Bebauungsplan 10.42 "Sinziger Straße" im Ortsbezirk Remagen (10.42/01)

**Abwägung zu den Anregungen
aus der Offenlage (§ 3 Abs. 2 und § 4 Abs. 2 BauGB)**

Abbildung 1: Stufen des Starkregenindex (SRI). Quelle: <https://wasserportal.rlp-umwelt.de/auskunftssysteme/sturzflutgefahrenkarten> (Abruf vom 04.04.2024)

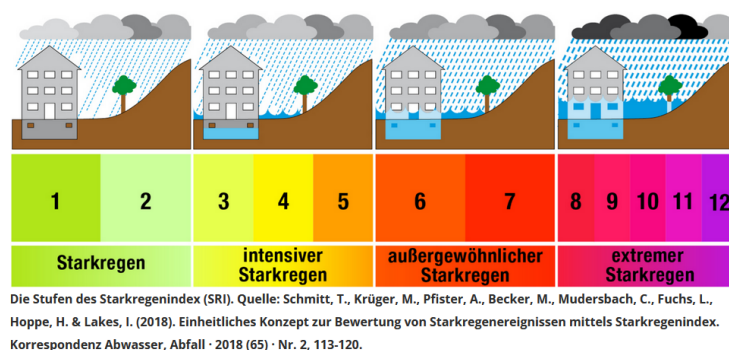
Der Inhalt der Stellungnahme ist zur Vermeidung von Missverständnissen dahingehend zu korrigieren, dass der Indexwert „SRI7“ keinesfalls einem siebenjährlichen, sondern eher einem hundertjährlichen Ereignis entspricht. Die Zahlen der Indexwerte beziehen sich – anders als beim Hochwasser – nicht auf eine Jährlichkeit, sondern dienen primär der Abstufung der Regenintensitäten (vgl. Abbildung 1)

Die Ausführungen werden zustimmend zur Kenntnis genommen. Änderungen oder Ergänzungen der Planunterlagen sind nicht erforderlich.

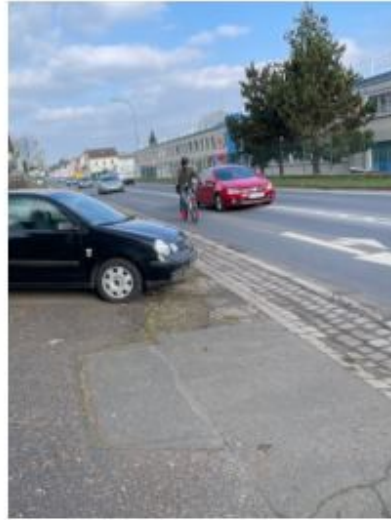
Gehwegbreite: ca 100 cm,
Stützmauer bei 300 cm
Verbreiterung möglich: ja

Gehwegbreite: ca 240 cm
Verbreiterung möglich: ja
Problem: Stützmauer versetzen.

Die umfangreiche Stellungnahme wurde mit viel Aufwand zusammengestellt und enthält Überlegungen, die in Teilen einen gänzlich anderen Ansatz als die bisherigen Planungsziele wählen und diesen diametral entgegenstehen. Vorausgesetzt wird darin als Grundprinzip eine Beibehaltung der bestehenden Fahrbahnen, an die beidseitig Rad- und Gehwege mit Breiten von mind. 2,5 m angesetzt werden sollen.
